PROCES-VERBAL DE CONTROLE D'UNE INSTALLATION ELECTRIQUE A BT ET TBT

Rapport N° : <i>1109-03-12/8</i>	Personne responsable de l'exécution du travail (Nom-Prénom) : <i>Mr KELLY</i>
Date du Contrôle : <i>12-03-09</i>	N°TVA/N°C.Ident. : <i>451430436</i>
Propriétaire (Nom-Prénom) : [REDACTED]	Adresse de l'installation : <i>face au Collège Epizeux</i>
Adresse : [REDACTED]

Chantier *Rehabilitation espace Vert*

Appartement 2.11

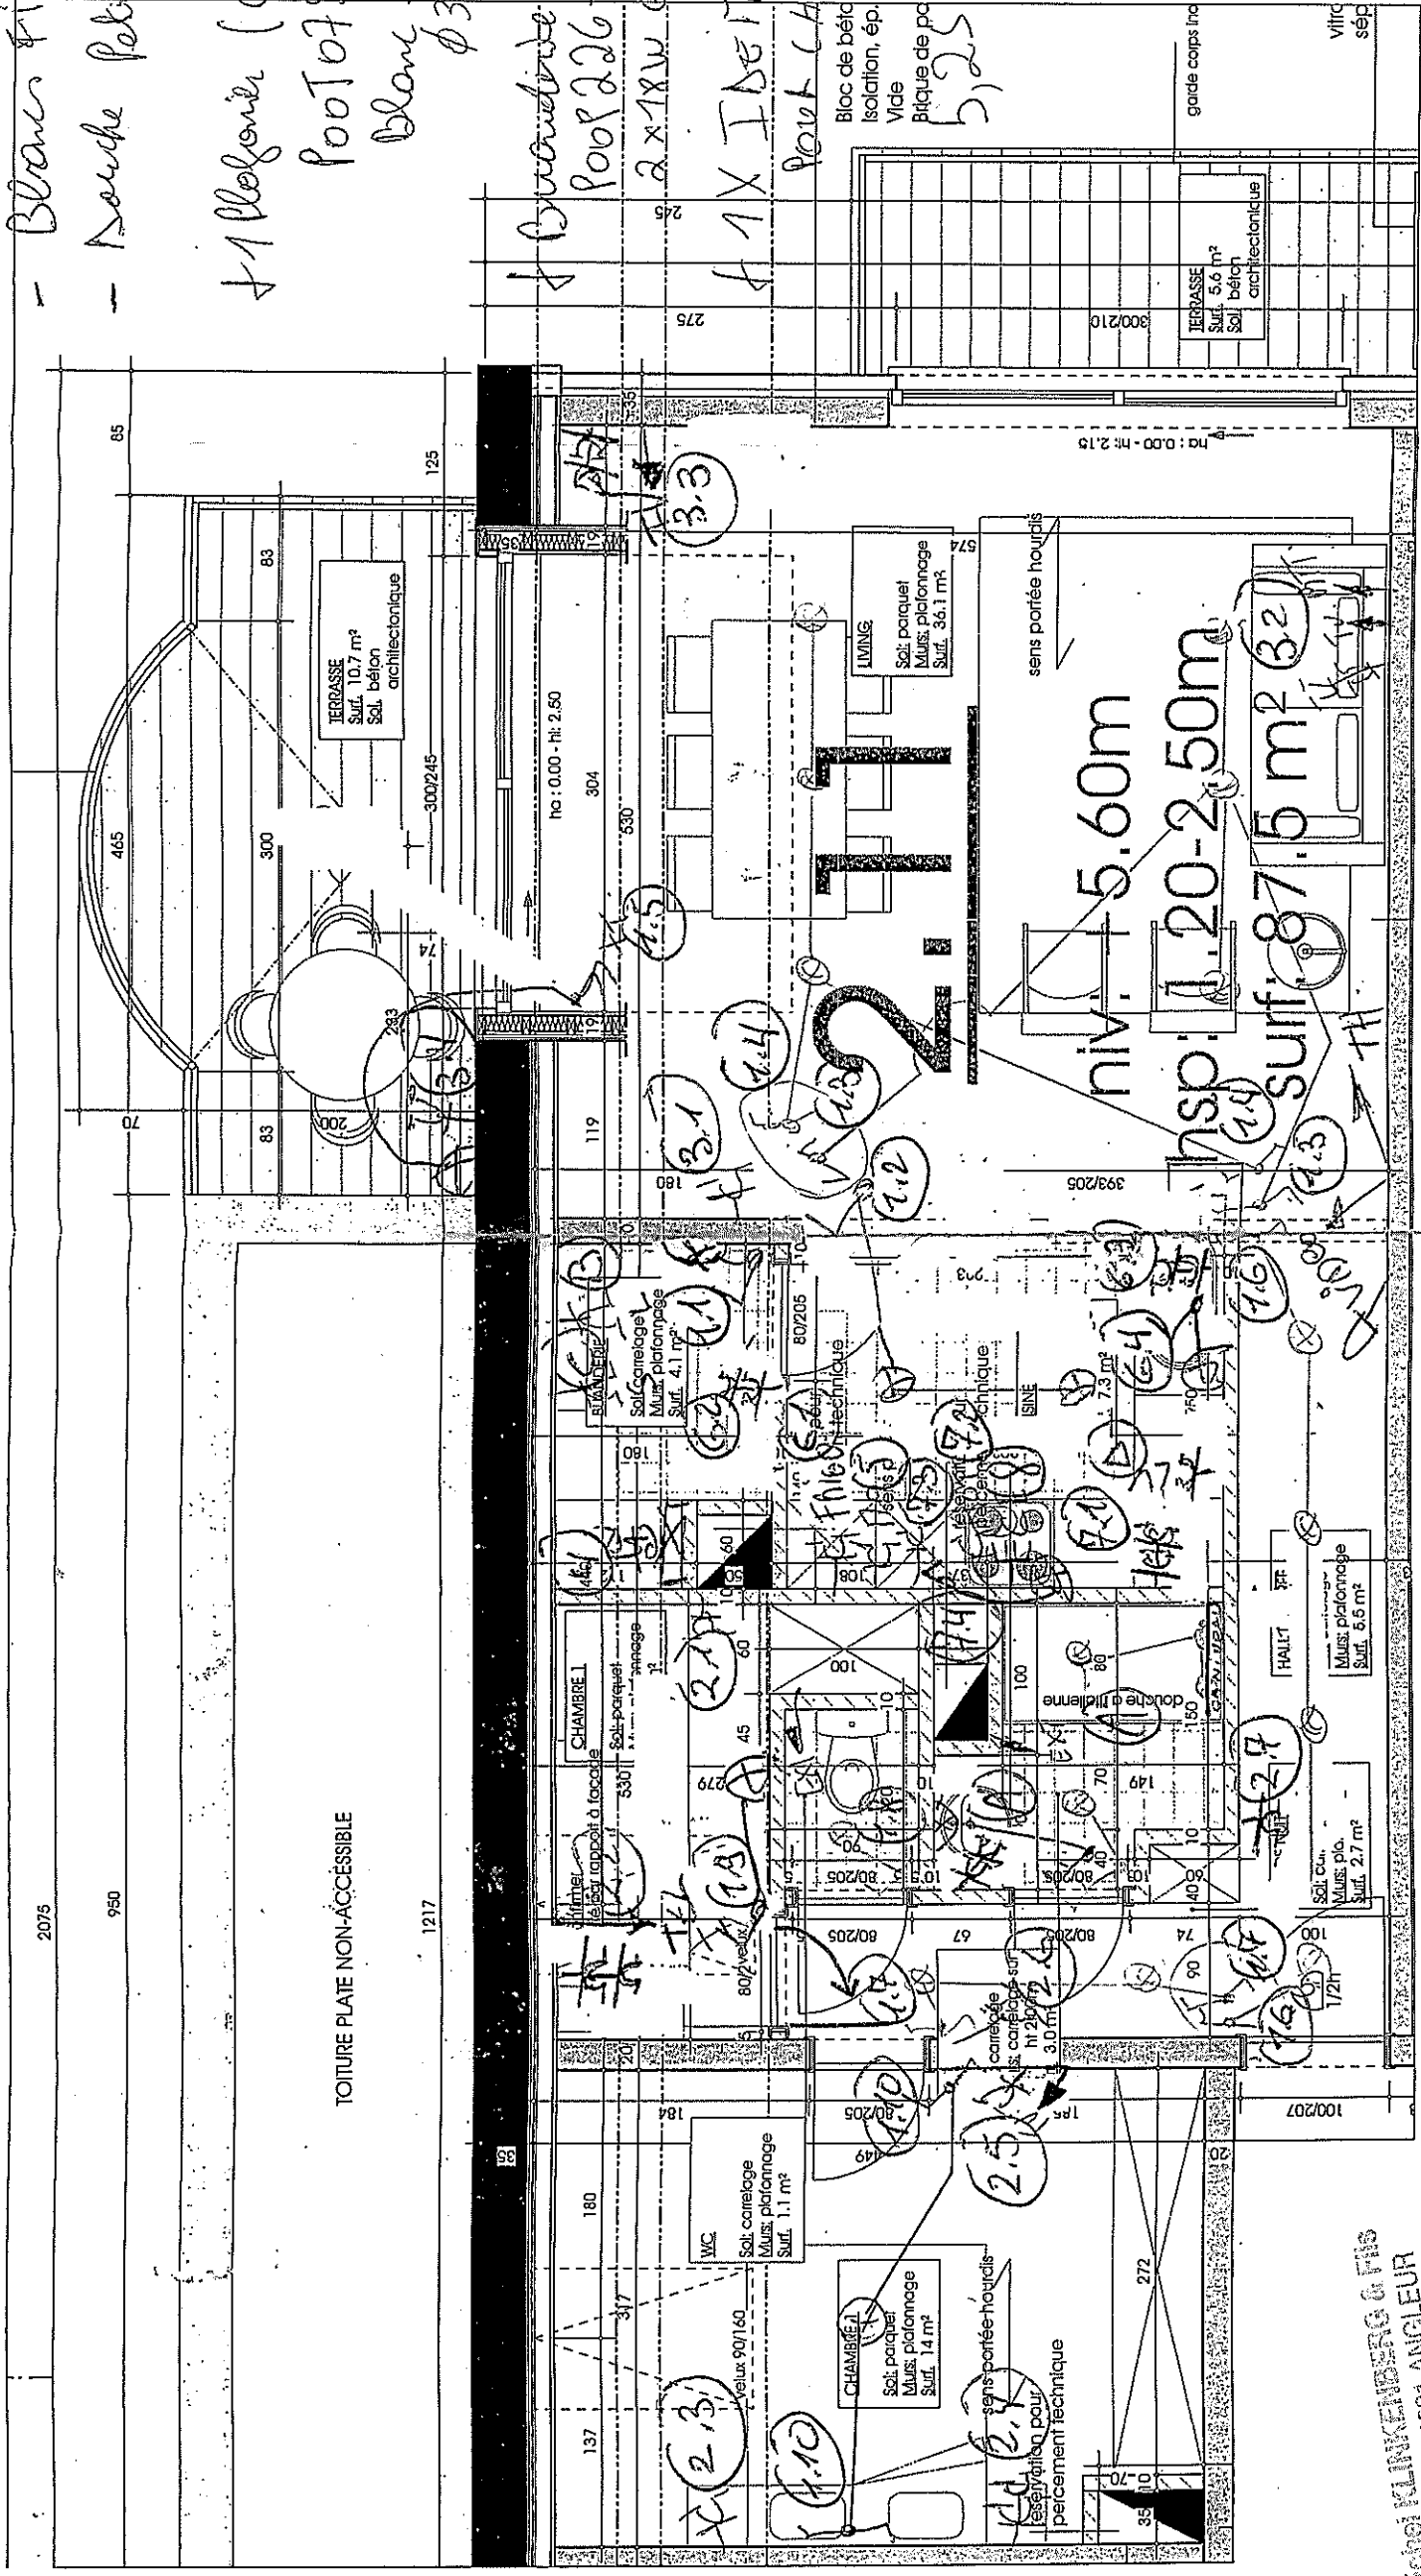
4 DEUX SPOTS.

- Blanc Fixe

- Saute Petit Non Fixe

1 Plafond (CHAMBRE).

POOTOF 5-34

Blanc 2x60w E27
Ø30.

1 Buvard.

POOP 226-28. 63,53€
2x18w 634A-2 7/2

1 X IDENT BUANDERIC
POUT CHAMBRE 2.
